Ao Ministério de Minas e Energia ("MME")
Contribuição à Consulta Pública
Email: consultapublica.portaria@mme.gov.br

1. Rio Paraná Energia S.A., inscrita no CNPJ/MF sob o nº 23.096.269/0001-19 ("Rio Paraná"), com sede na Cidade e Estado de São Paulo, na Rua Funchal, nº 418, Conjunto 2.901, Parte B, Vila Olímpia, vem, por seus representantes legais infra-assinados, apresentar contribuição à Consulta Pública nº 24/2016.

2. Em 17.12.2016, foi editada a Portaria MME nº 622/2016, que divulgou para consulta pública o (i) o relatório denominado "Revisão Ordinária de Garantia Física de Energia das Usinas Hidrelétricas - UHEs" ("Relatório"), do qual constam a metodologia, dados, premissas e configurações da revisão a ser feita; e (ii) a Nota Técnica EPE-DEE-RE-097/2016-r0, na qual estão os Valores Revistos de Garantia Física de Energia das Usinas Hidrelétricas Despachadas Centralizadamente ("Nota Técnica").

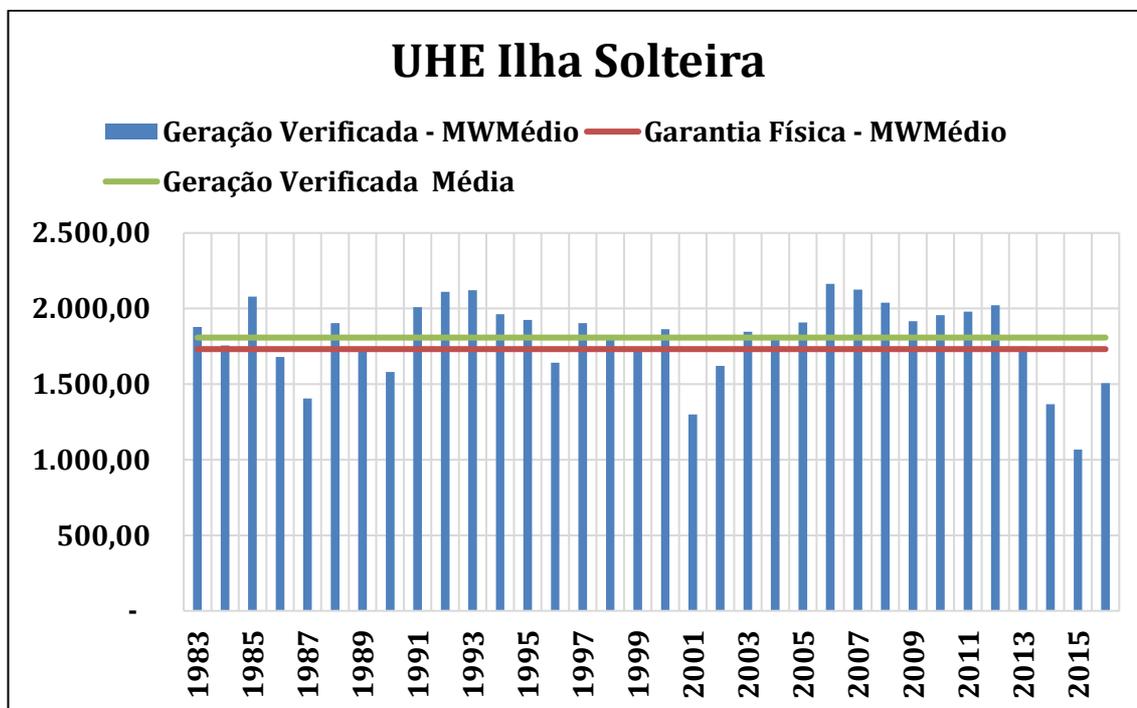
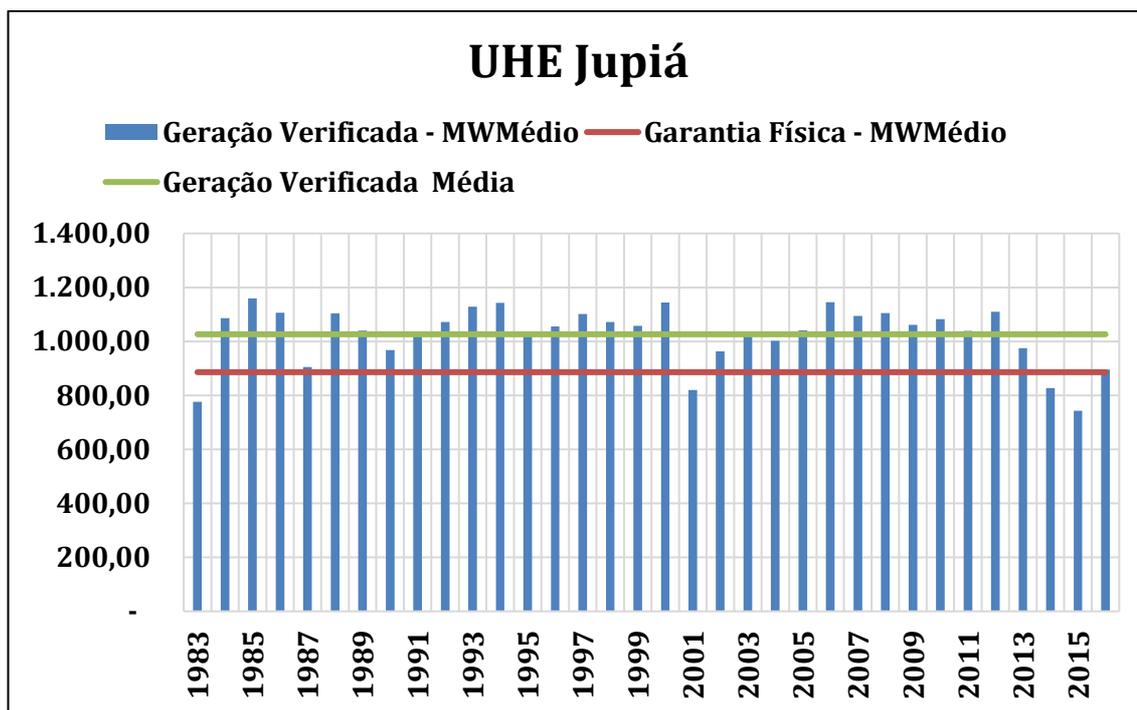
17. A partir do histórico de operações das referidas usinas, verifica-se que ambos empreendimentos têm apresentado, historicamente, geração de energia superior aos seus valores atuais garantias físicas. Tal produção de energia superavitária é demonstrada nos gráficos abaixo:

18. Com exceção dos anos 2001², 2014 e 2015³, que foram períodos atípicos em que as gerações foram adversamente afetadas pelas condições extremas apresentadas em boa parte do Brasil, em especial, na região Sudeste, as UHEs acima relacionadas apresentam níveis de produção consideravelmente superiores aos valores de suas garantias físicas. Ademais, verifica-se que a média de geração das usinas nos últimos 33 anos está além de suas respectivas garantias físicas totais, tendo as UHEs Ilha Solteira e Jupuí contribuído significativamente para o Mecanismo de Realocação de Energia ("MRE") nas últimas décadas.

19. Entretanto, apesar do histórico de produção da UHE Ilha Solteira evidenciar uma geração acima dos valores de suas garantias físicas, os critérios e dados utilizados no Relatório implicarão na indevida redução de 5% da garantia física da usina⁴.

20. Tamanho descompasso entre a geração efetiva da UHE Ilha Solteira e o valor de garantia física calculado pelo MME evidenciam que a metodologia prevista no Relatório implicará na indevida restrição do direito de a UHE Ilha Solteira comercializar um volume de energia que ela tem comprovadamente capacidade de gerar⁵, violando a finalidade do processo de revisão da garantia física, além de ter caráter claramente confiscatório para usinas que estão em situação similar a Jupuí

25. Diante dos motivos expostos acima, tendo em vista que (i) o histórico de geração da UHE Ilha Solteira evidencia que seu nível de geração é superior a sua atual garantia física; e (ii) a finalidade do processo de revisão de garantia física, conforme disposto no Decreto nº 2.655/1998, é adequar o montante de garantia física ao montante de geração efetiva da usina; então a imposição de eventual perda de garantia física à UHE Ilha Solteira viola a finalidade do próprio processo de revisão de garantia física, estabelecido no artigo 21 do Decreto nº 2.655/1998.
